泊発電所3号炉

基準津波に関するコメント回答（資料1）

令和6年2月15日
北海道電力株式会社

※新たな知見を踏まえ、津波痕跡高のデータを更新した。

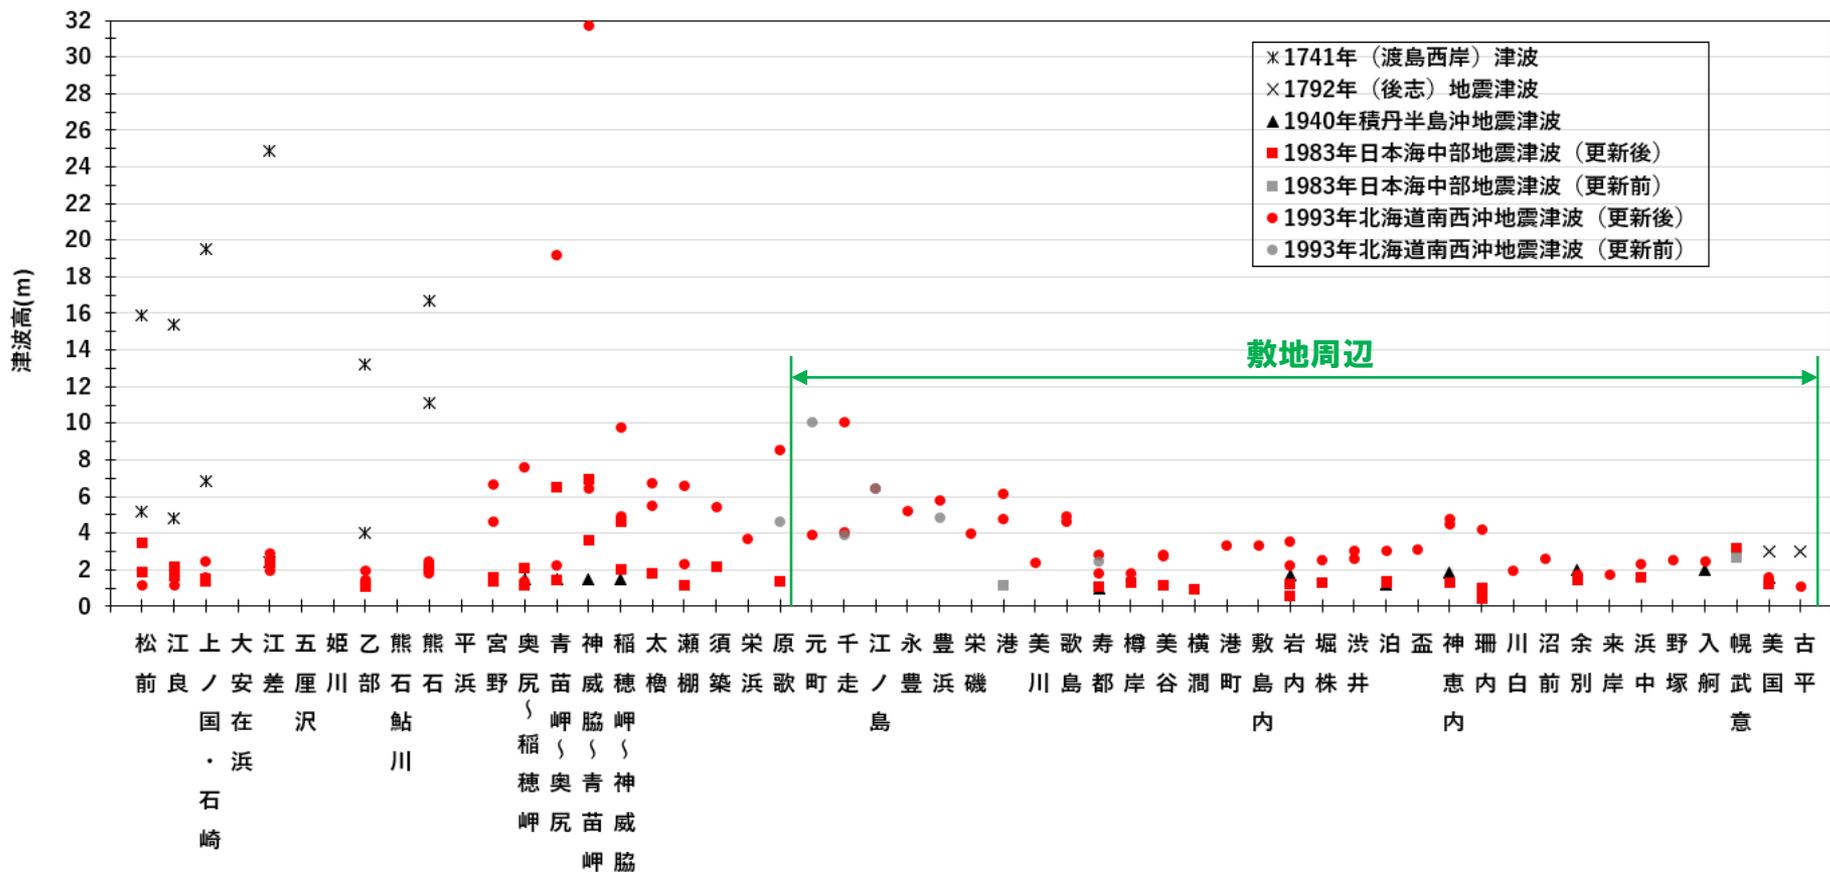
- 新たな知見:有
 - ✓ 東北大学・原子力規制庁(2014)
- 新たな知見からの反映内容
 - ✓ 「泊発電所の敷地周辺への影響が大きかったと考えられる既往津波」に関する津波痕跡高のデータを更新した(次頁の図参照)。
 - ✓ 更新後のデータにおいても、「泊発電所の敷地周辺に最も影響を与えた既往津波」は1993年北海道南西沖地震津波であるとの検討結果に変更はなかった。

- 東北大学・原子力規制庁(2014)を踏まえ、津波痕跡高のデータを更新した。
- なお、変更箇所を明示する観点で下図には更新前データを併記しているが、既往津波の再現解析および基準津波との比較に当たっては、更新後データのみを用いる(資料2のP8参照)。

引用文献 I~IV	上段:津波堆積物の標高
	下段:津波堆積物の層厚

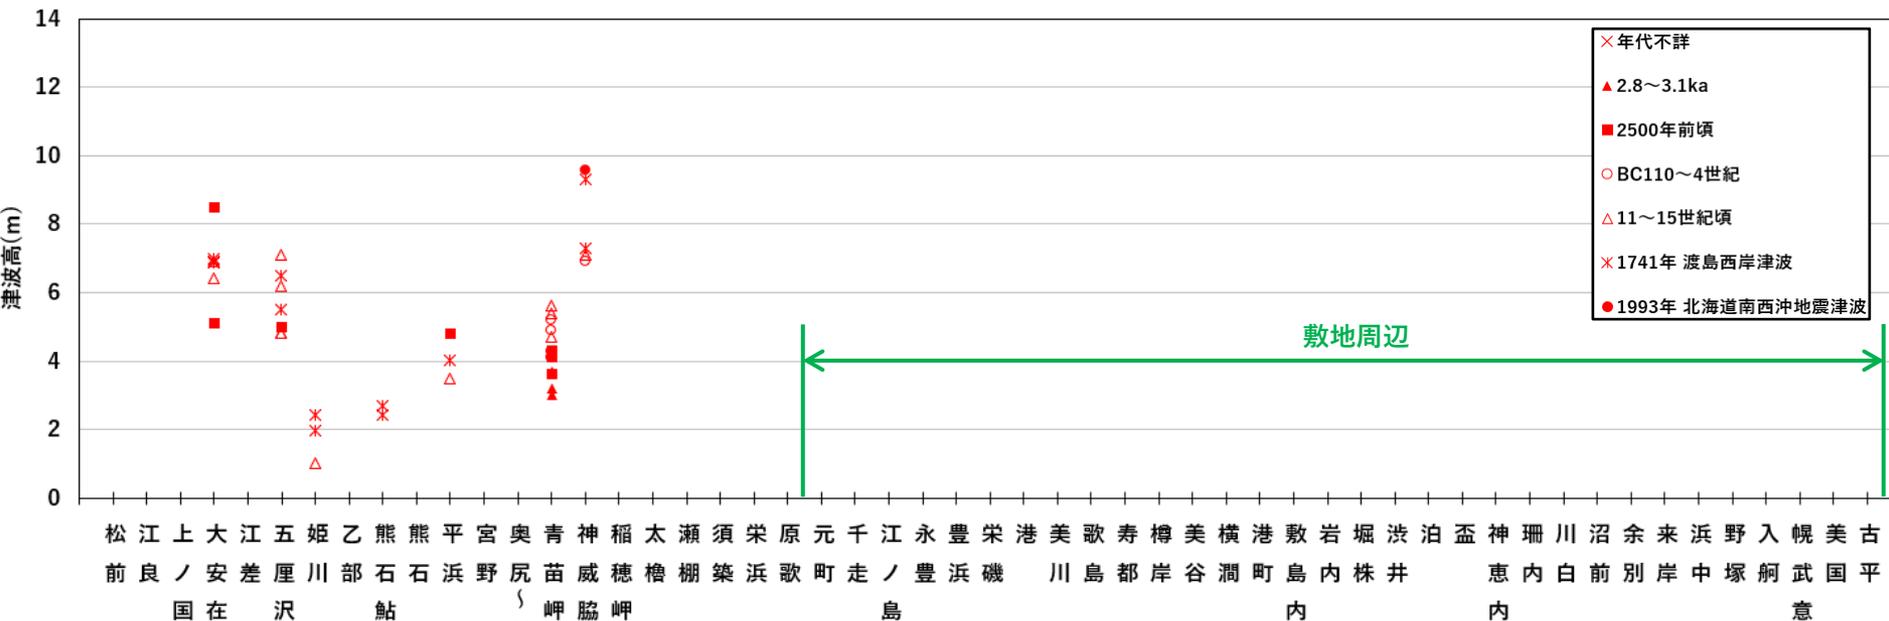
- 新たな知見:有
 - ✓ 川上ほか(2015)・川上ほか(2017a)
 - ✓ Kawakami et al.(2017b)・東大地震研(2017)
- 新たな知見からの反映内容
 - ✓ 「泊発電所の敷地周辺を含む北海道南西部西岸(古平町から松前町)及び奥尻島」における、津波堆積物のデータを更新した(次頁の表参照)。
 - ✓ 更新後のデータにおいても、「泊発電所の敷地周辺において津波堆積物は確認されず、泊発電所より南方約100km以遠にて確認された」との検討結果に変更はなかった。

○結果として、これまでの審査会合(平成26年12月5日・平成27年5月15日審査会合)時点から、津波堆積物に関するデータは更新されたものの、「泊発電所より南方約100km以遠の渡島半島桧山地域及び奥尻島においてのみ津波堆積物が確認された」という最終的な検討結果に変更はなかった(次頁の図参照)。

北海道南西部西岸における津波堆積物の分布範囲

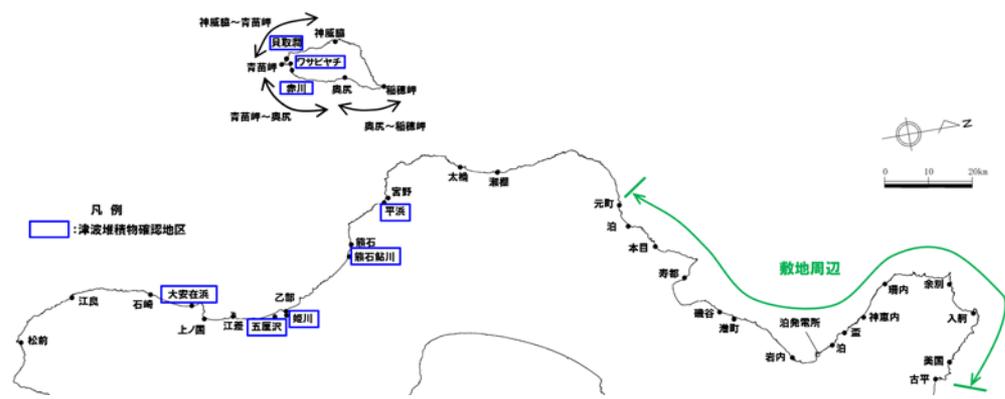
○川上ほか(2015)等に基づき、「泊発電所の敷地周辺を含む北海道南西部西岸(古平町から松前町)及び奥尻島」の津波堆積物の分布標高を下図のとおり新たに整理した。

○結果として、これまでの審査会合(平成26年12月5日・平成27年5月15日審査会合)時点から、津波堆積物に関するデータは更新されたものの、「泊発電所より南方約100km以遠の渡島半島桧山地域及び奥尻島においてのみ津波堆積物が確認された」という最終的な検討結果に変更はなかった。

※水位時刻歴波形は、防波堤の損傷を考慮した地形モデル③の3号炉取水口前面の代表点から抽出した。

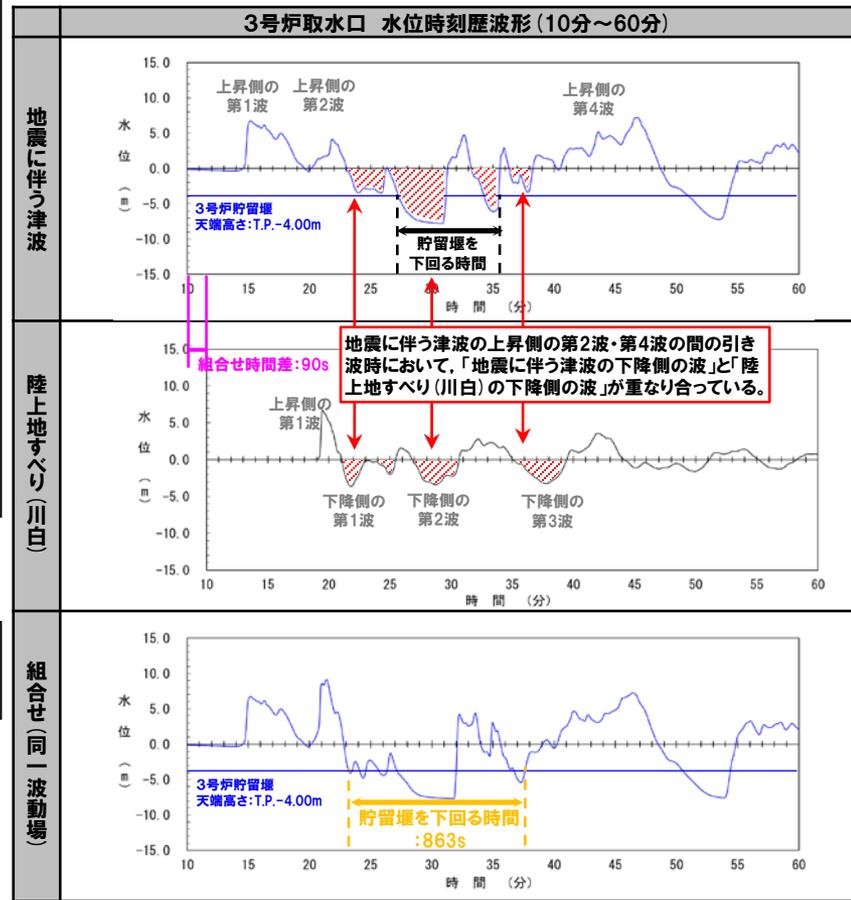
○上記の検討対象波源①②を用いた組合せ評価の結果、地震に伴う津波の上昇側の第2波・第4波の間の引き波時 (組合せ評価において水位時刻歴波形の着目する時間帯) において、「地震に伴う津波の下降側の波」と「陸上地すべり (川白) の下降側の波」が組合せ後の「貯留堰を下回る時間」に対する影響が大きくなるように重なり合い (右図参照)、組合せ前の時間より長くなっている。

○以上から、水位下降側の評価方法 (波源の選定方法) 及び評価結果 (選定した最大ケース) は妥当である。

茶津入構トンネル縦断面図(イメージ図)

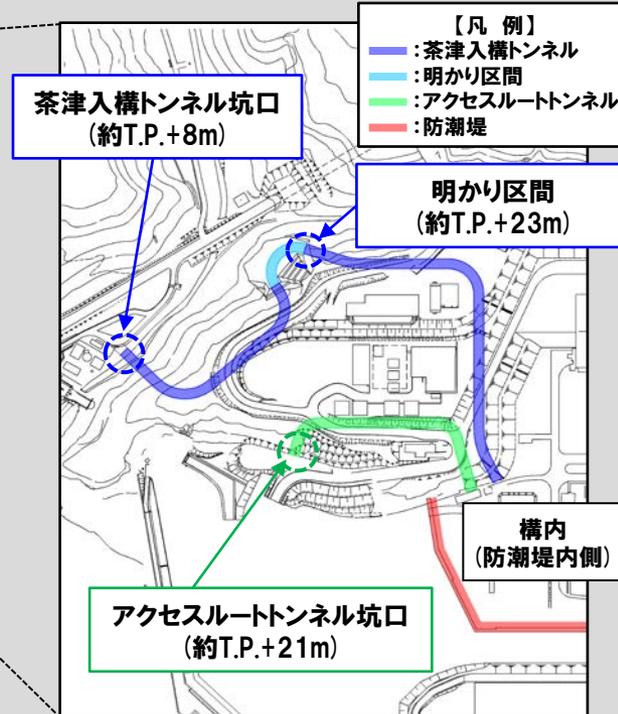
No	指摘事項
28	敷地外から敷地内へのアクセス道路については、計画内容によっては、当該道路が津波侵入経路となり基準津波策定における評価点の追加が必要になることも考えられるため、今後、アクセス道路の計画に基づき、津波評価への影響を説明すること。
30	茶津入構トンネルの入口、明かり区間の出入口、アクセスルートトンネルの入口等の評価点について、日本海東縁部に想定される地震に伴う津波と陸上地すべり(川白)による津波との組合せを考慮した基準津波の波源の選定を説明すること。

No	指摘事項	回答概要
28	敷地外から敷地内へのアクセス道路については、計画内容によっては、当該道路が津波侵入経路となり基準津波策定における評価点の追加が必要になることも考えられるため、今後、アクセス道路の計画に基づき、津波評価への影響を説明すること。	<ul style="list-style-type: none"> ○泊発電所の構内（防潮堤内側）へのアクセスのため、茶津入構トンネル及びアクセスルートトンネルを設置する計画である。 ○これらのトンネルの設置に伴い、津波評価が必要となる箇所は、以下の2箇所である。 <ul style="list-style-type: none"> ➢ 茶津入構トンネル明かり区間（標高約T.P.+23m） ➢ アクセスルートトンネル坑口（標高約T.P.+21m）
30	茶津入構トンネルの入口、明かり区間の出入口、アクセスルートトンネルの入口等の評価点について、日本海東縁部に想定される地震に伴う津波と陸上地すべり（川白）による津波との組合せを考慮した基準津波の波源の選定を説明すること。	<ul style="list-style-type: none"> ○「茶津入構トンネル・アクセスルートトンネル」に対して、令和5年10月20日審査会合にて選定した「敷地に対して大きな影響を及ぼす波源」にて、トンネル坑口の標高と津波の水位を比較することで、津波が流入しないことを確認した。 ○上記の「敷地に対して大きな影響を及ぼす波源」は、必ずしも「茶津入構トンネル・アクセスルートトンネル」に対しても水位が高くなる波源であるとは限らないため、これらトンネル坑口において水位が高くなる波源（以降、「影響確認波源」と呼ぶ）を参考として選定し、トンネル坑口の標高と津波の水位を比較することで、津波が流入しないことを確認した。 ○「茶津入構トンネル・アクセスルートトンネル」については施設側の評価で津波水位を用いるため、「影響確認波源」を参考として示す。 ○なお、これら「影響確認波源」を用いて、防潮堤前面等の水位上昇量の評価を行い、令和5年10月20日審査会合にて選定した「敷地に対して大きな影響を及ぼす波源」による評価結果を上回ることはなく、波源の入れ替わりは生じず、これまでの津波評価への影響はない。

令和5年10月20日審査会合
 において選定した波源

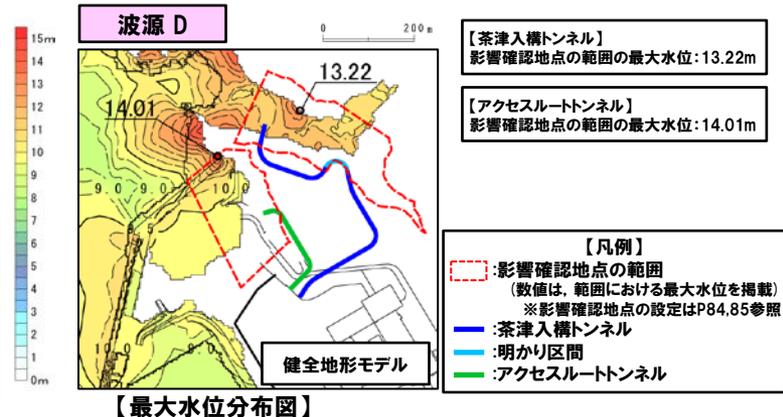
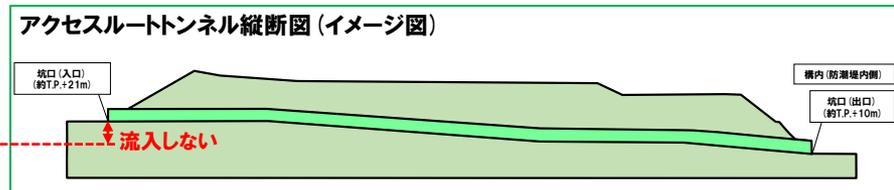
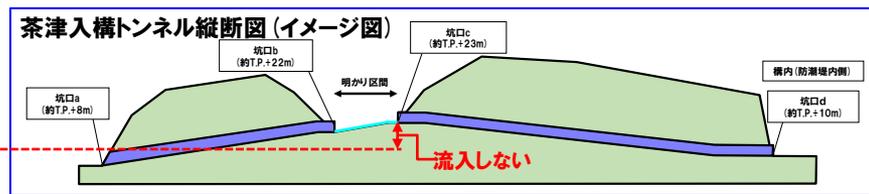
○「敷地に対して大きな影響を及ぼす波源（波源A～H）」を対象に、トンネル坑口の水位を最大水位上昇量分布より確認した。

○以上より、トンネル坑口の標高に対して、津波の水位は低く、津波が流入しないことを確認した。

今回選定した波源

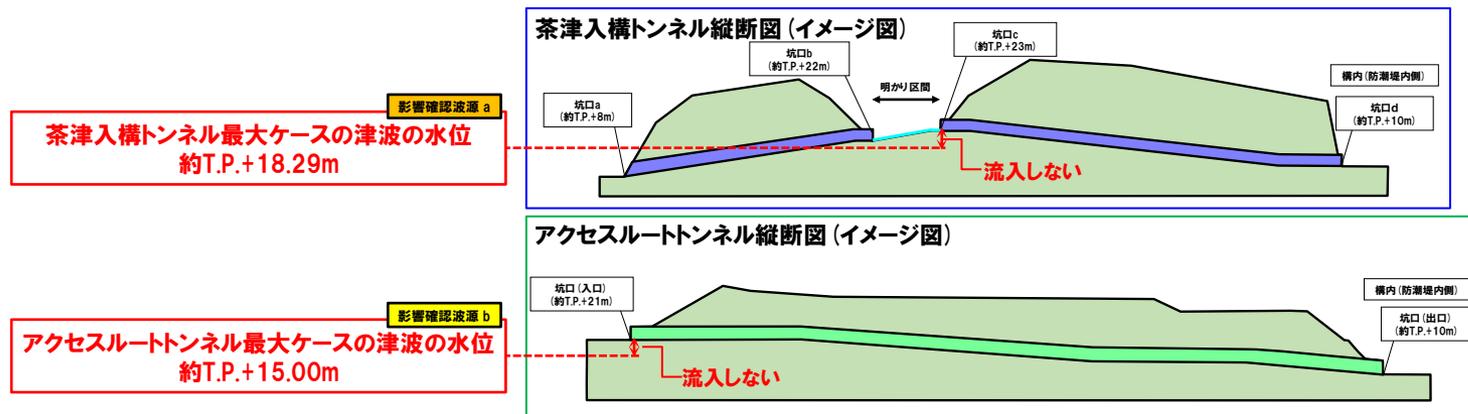
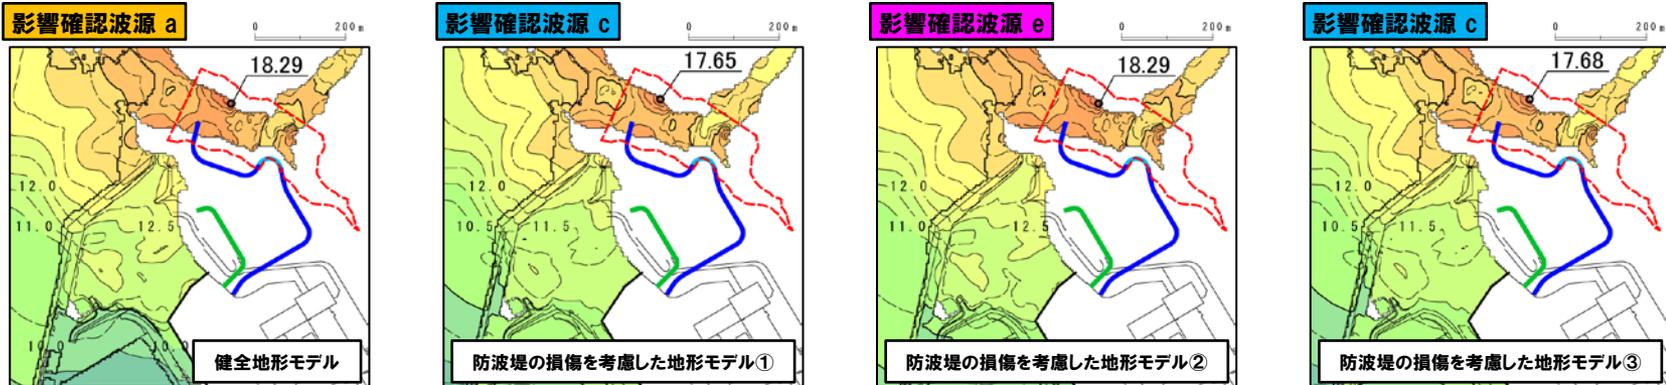
※2:4地形モデル×2影響確認地点=8最大ケースに対して、一部の最大ケースが重複する(同一波源が選定される)ため、影響確認波源 a~影響確認波源 eの5波源となる。

○以上より、トンネル坑口の標高に対して、津波の水位は低く、津波が流入しないことを確認した。
